Besluit omgevingsvergunning reguliere procedure De Rijkgracht 12S, 14S, 18S, 24S en 28S Amsterdam (nabij Rijkgracht 2-32)

het realiseren van vijf tijdelijke wissellocaties en het plaatsen van tijdelijke steigers voor vijf woonboten voor een periode van 6 jaar (R1)

BETREFT
Bezwaar omgevingsvergunning
voor het realiseren van vijf tijdelijke
wissellocaties De Rijkgracht

BEZWAARSCHRIFT

SITUATIE BESTAANDE EN NIEUWE TOESTAND 5 WISSELLOCATIES AAN DE RIJPGRACHT

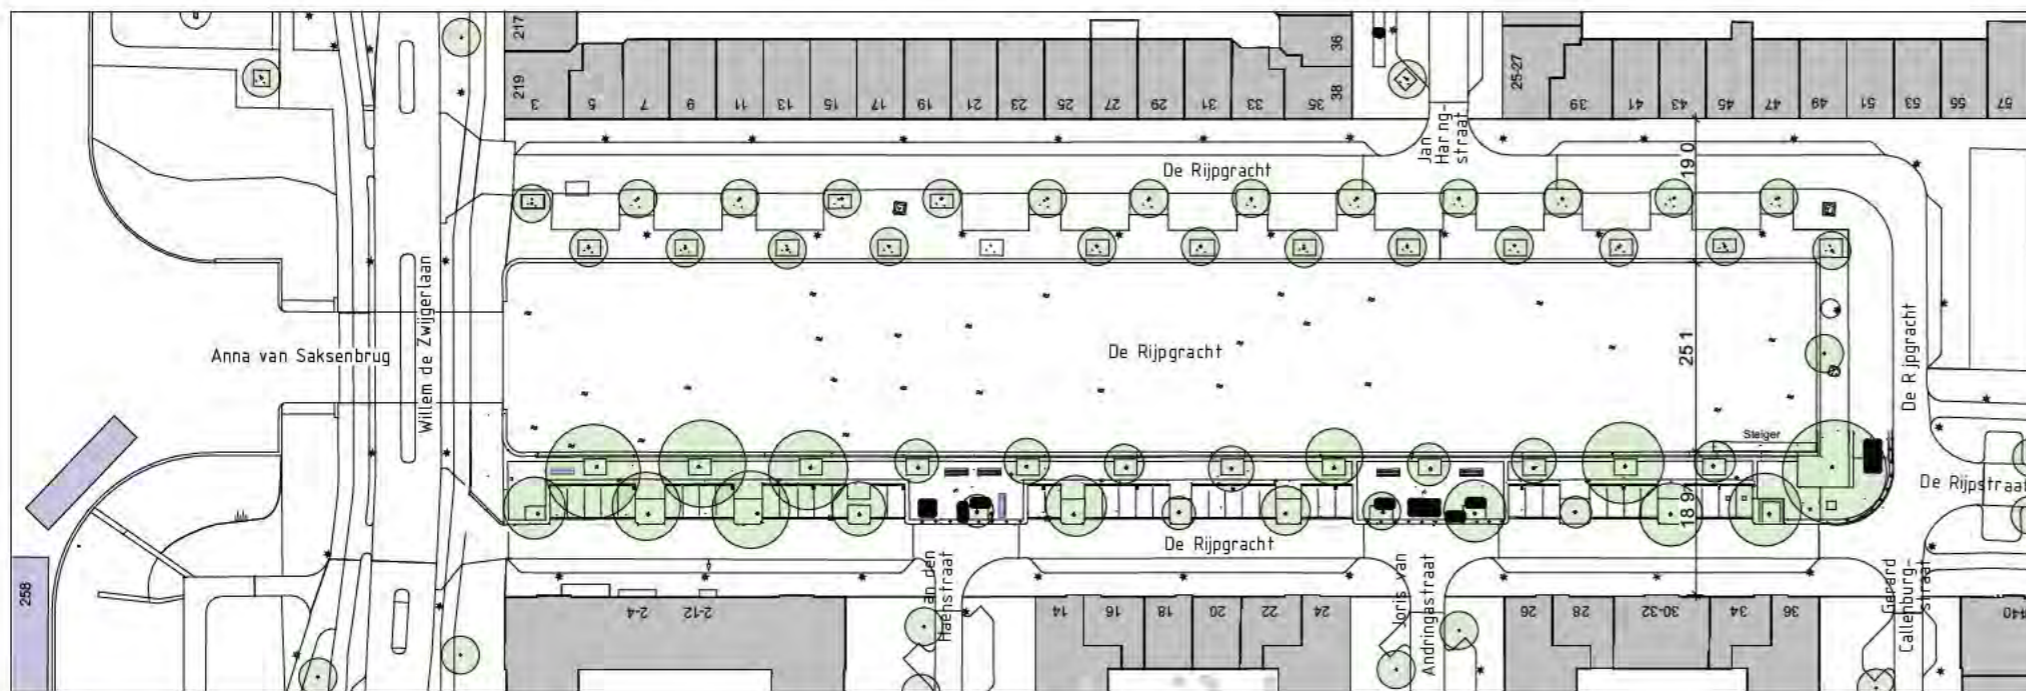
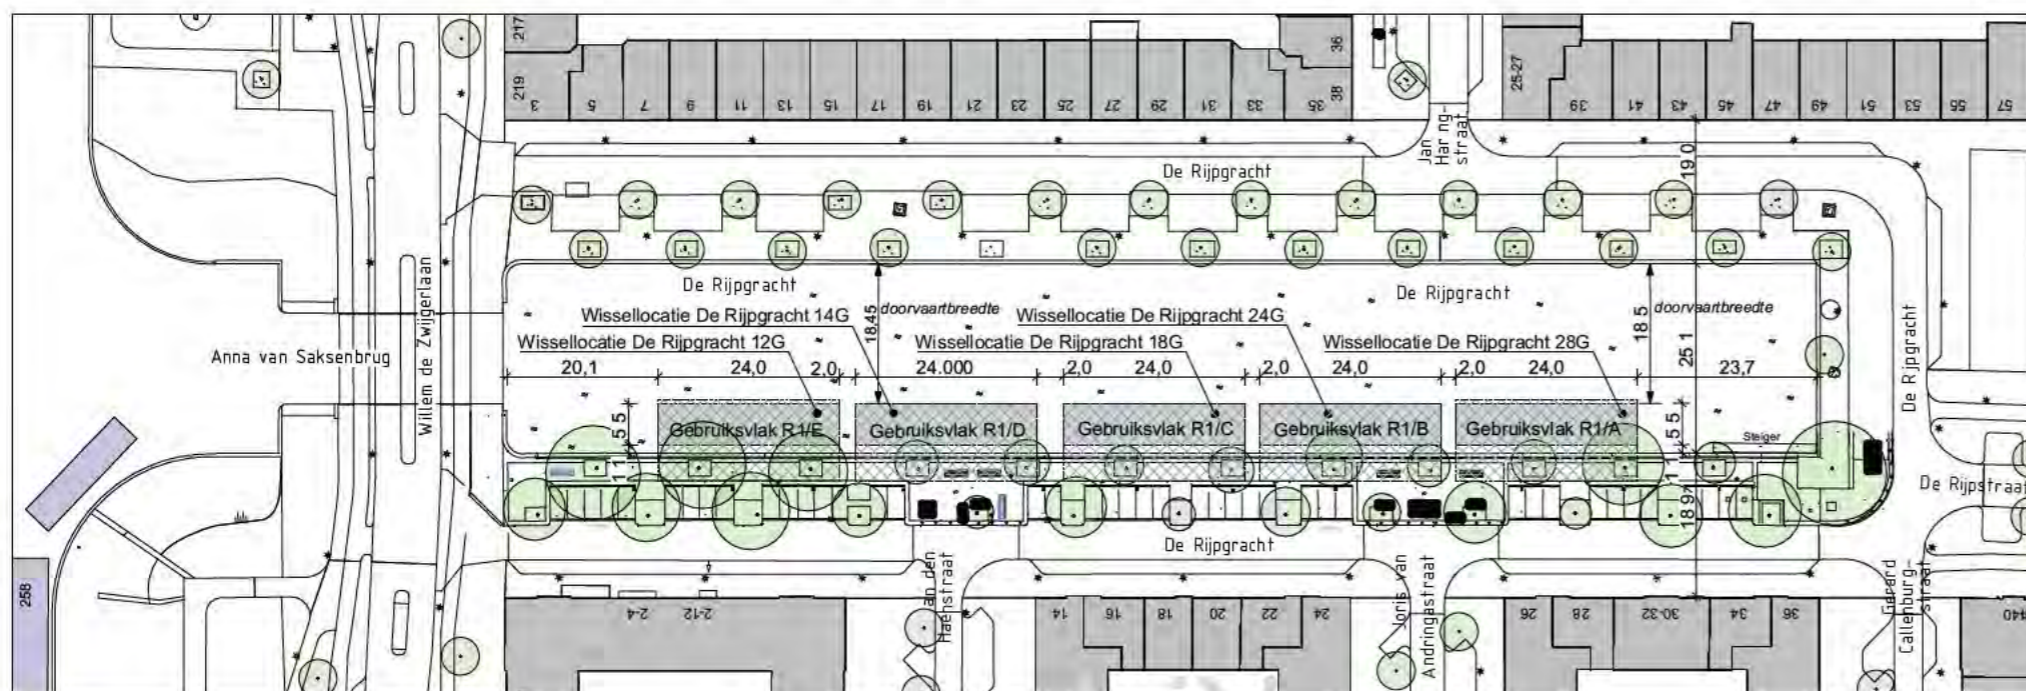
De gemeente heeft geen rekening gehouden met de sociale functie van De Rijpgracht voor de buurt. Het gebied fungeert als een ontmoetingsplek voor buurtbewoners, met bankjes die veelvuldig worden gebruikt voor recreatie en sociale interactie¹⁷. De geplande wissellocaties ontnemen deze functie, wat een significante impact heeft op de leefbaarheid van de buurt.

De onrust en onoverzichtelijke/onveilige woonsituatie die het plan met zich meebrengt, de lange duur van de veranderingen. De heftige aanpassingen aan de brug die gemaakt moeten worden. De riolering en electriciteitsaanpassingen die gemaakt moeten worden. De inbreuk op het 'stadsgezicht', en het feit dat op ons krappe grachtje nu nog meer mensen een parkeerplek moeten zien te vinden en/of hun respectievelijke fiets moeten stallen. Als laatste punt: er lijkt ook beschikbaarheid van andere locaties te zijn met veel minder aanpassingen. (De 5.1, 2, e 5.1, 2, e)

WA-DRG-02

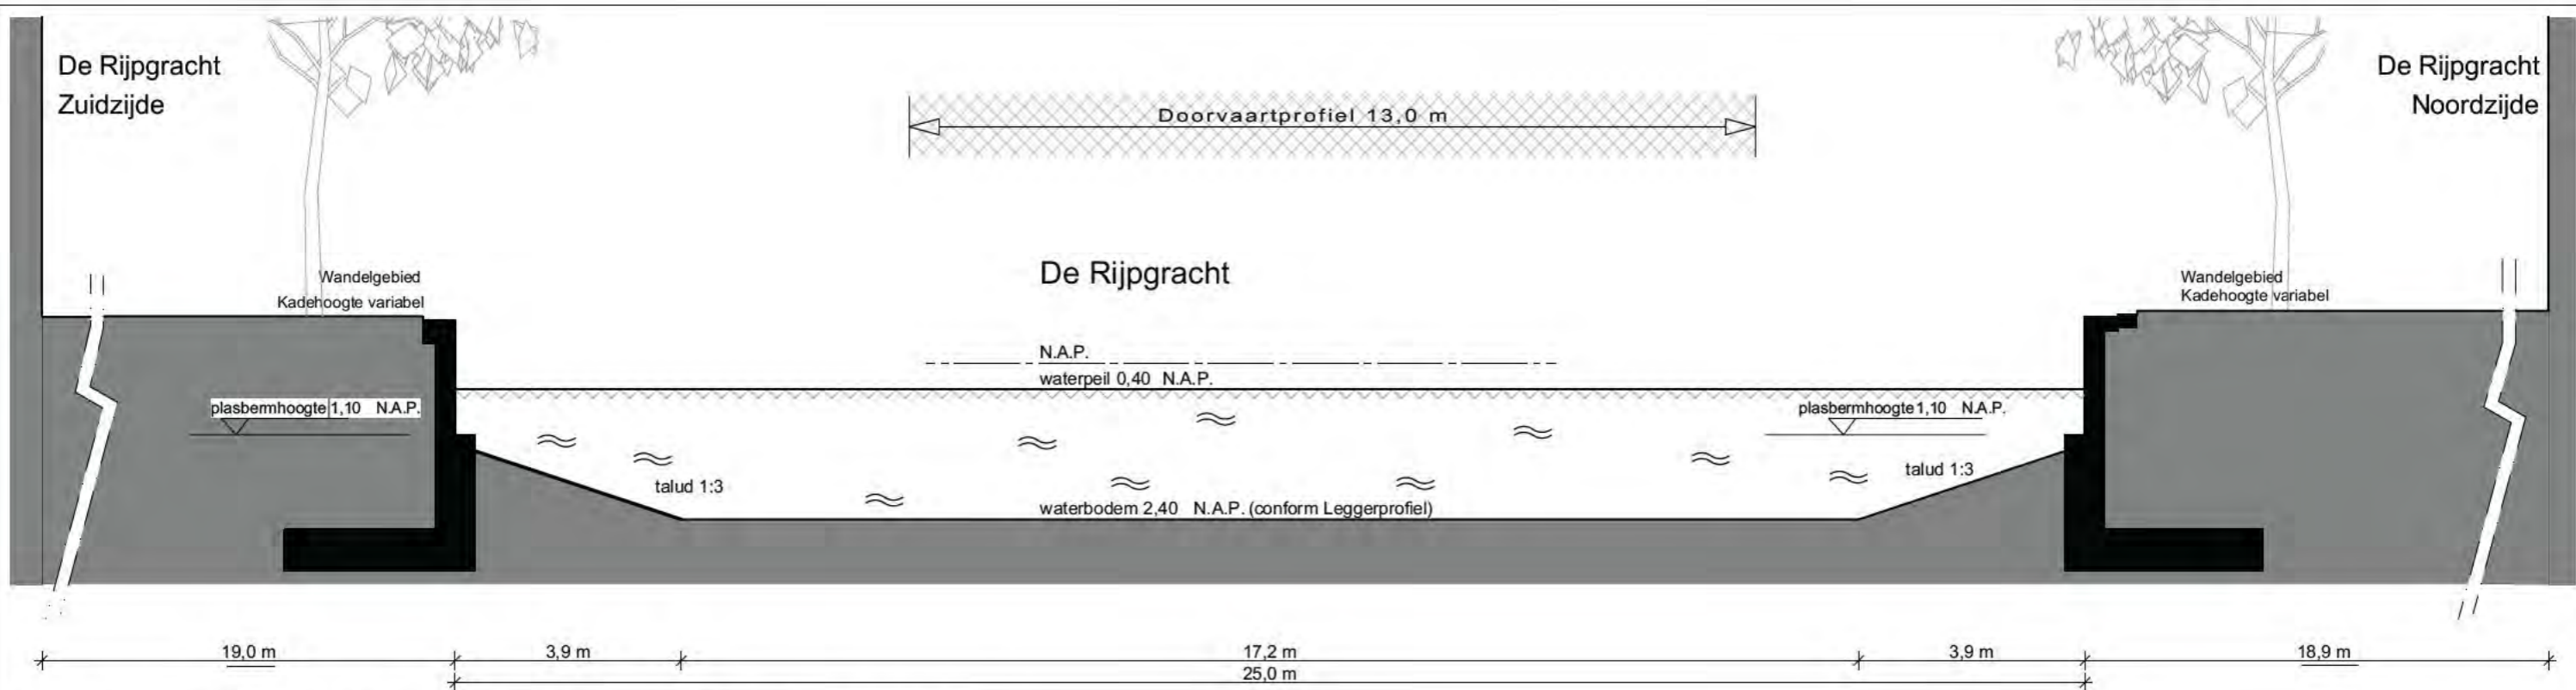
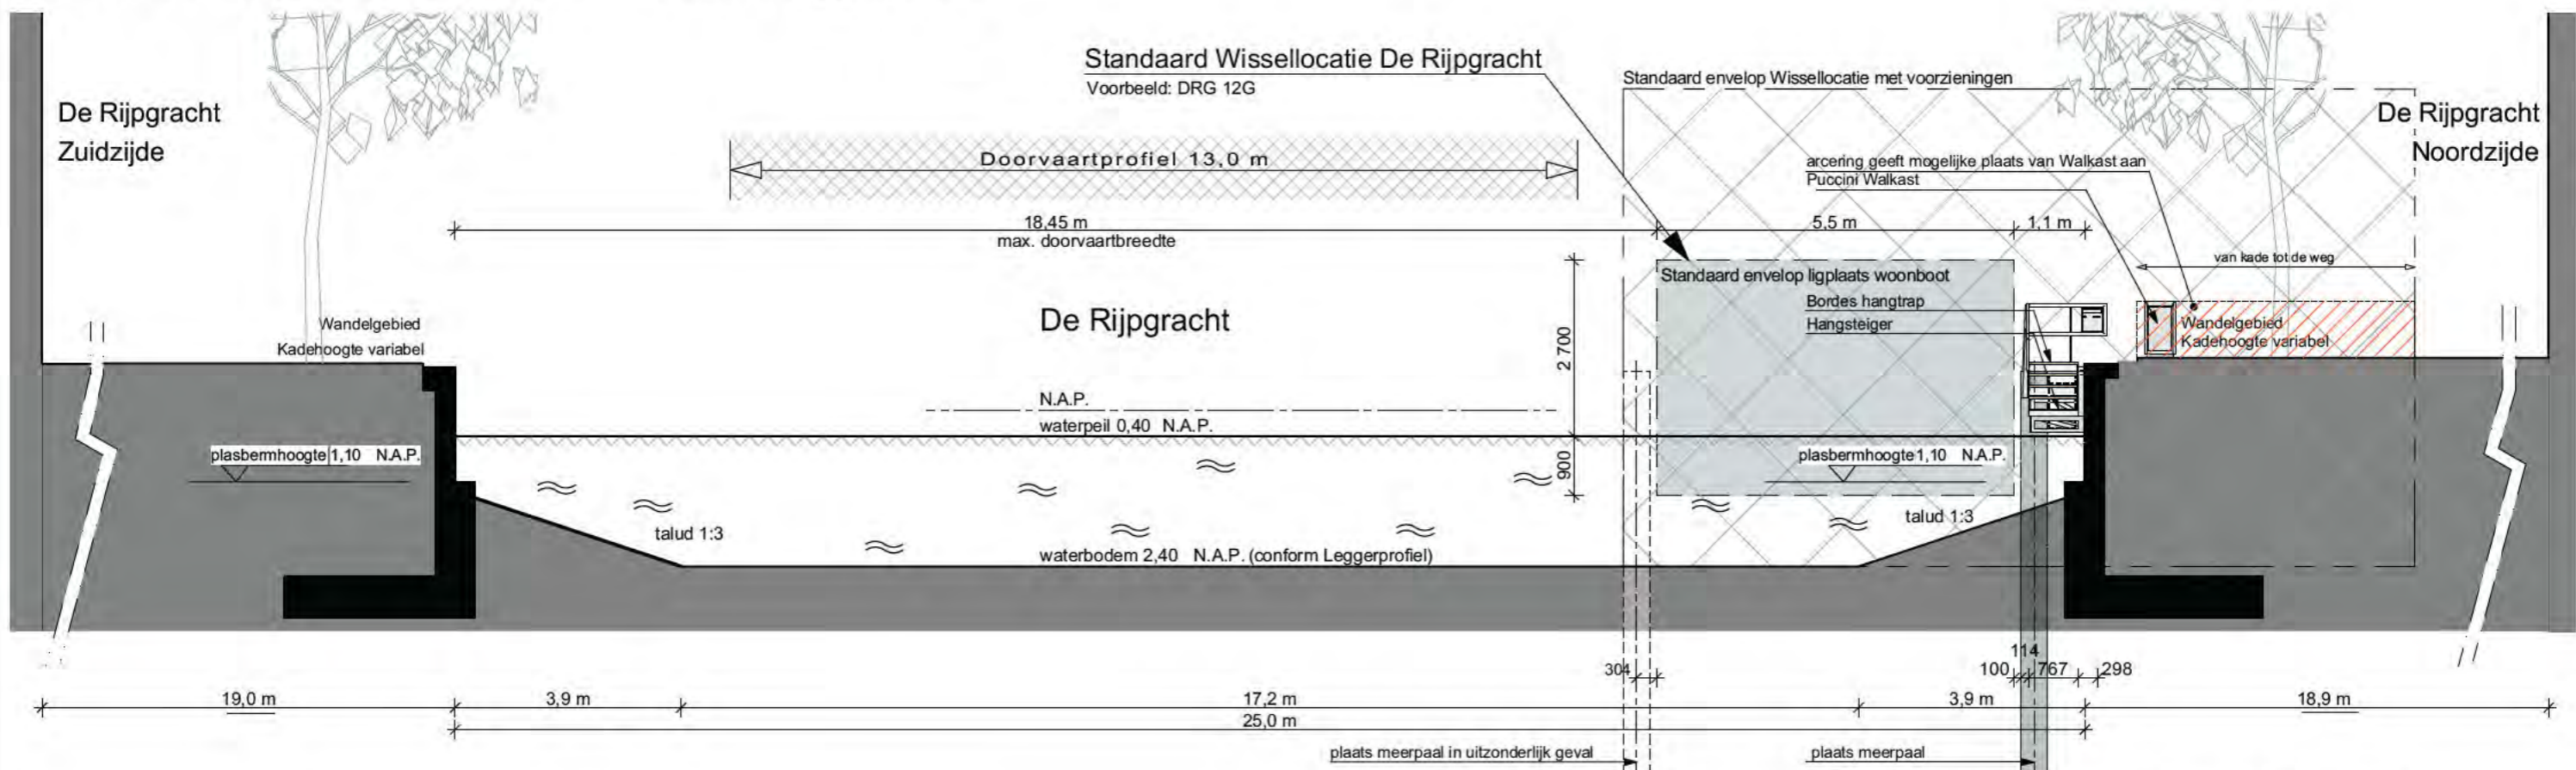
3. Ruimtelijke ordening en stedelijke planning: de smalle gracht is niet geschikt is voor de plaatsing van woonboten vanwege de beperkte ruimte. Dit heeft ook gevolgen voor de natuurlijke uitstraling van de omgeving.

De verplaatsing van woonboten kan de toegang tot voedselbronnen zoals waterplanten en kleine waterdieren belemmeren. In een smalle gracht is de ruimte beperkt, waardoor het moeilijker wordt voor watervogels om voldoende voedsel te vinden.
